改善箇所説明図

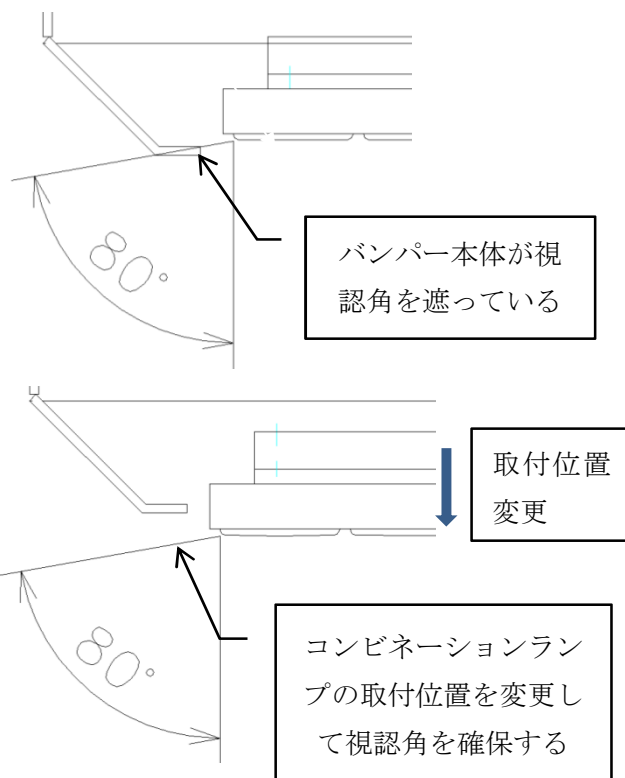
液化石油ガス（LPG）タンク架装を行った車両において、取付け位置の設計が不適切なため、車両後部コンビネーションランプの外側視認角がバンパー本体に遮られているものがある。
そのため、後部方向指示器の外側視認角が保安基準第41条（方向指示器の基準）を満たしていないおそれがある。

全車両、当該コンビネーションランプの取付け位置を点検し、不適切なものは適切な位置に変更する。
